**Avis délibéré de la mission régionale d'autorité
environnementale sur la centrale photovoltaïque au sol
portée par Solarhona de la Compagnie Nationale du
Rhône (CNR) sur la commune de Serves-sur-Rhône (26)**

Avis n° 2022-ARA-AP-1441

Avis délibéré le 20 décembre 2022

Figure 3: Profil du terrain d'implantation du projet photovoltaïque

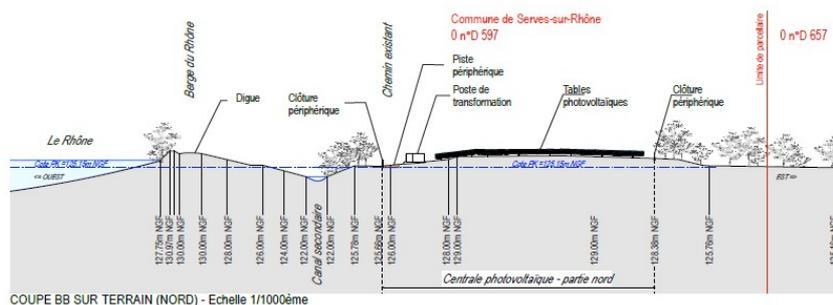
En matière de risques naturels, le dossier signale un risque inondation, qualifié d'enjeu fort, à proximité du site. En effet, la commune de Serves-sur-Rhône, en périphérie du projet, est concernée par le plan de prévention des risques naturels inondations (PPRI) approuvé par arrêté du 25 janvier 2013. Le projet se trouve²² sur un plateau légèrement rehaussé, encerclé par l'enveloppe de l'aléa de crue exceptionnelle (en zone «bleue» constructible (Bre) du Rhône) et en limite de la zone rouge (Rrd) inconstructible à l'ouest.

Le projet se situe en dehors de la zone naturelle d'aléa fort de risque inondation et n'induit qu'une incidence faible sur le risque inondation. Même si le site est concerné par des zones²³ potentiellement sujettes aux inondations de cave et aux débordements de nappe, le projet ne constitue pas d'embâcle, le principe de continuité des écoulements des eaux de ruissellement est respecté.
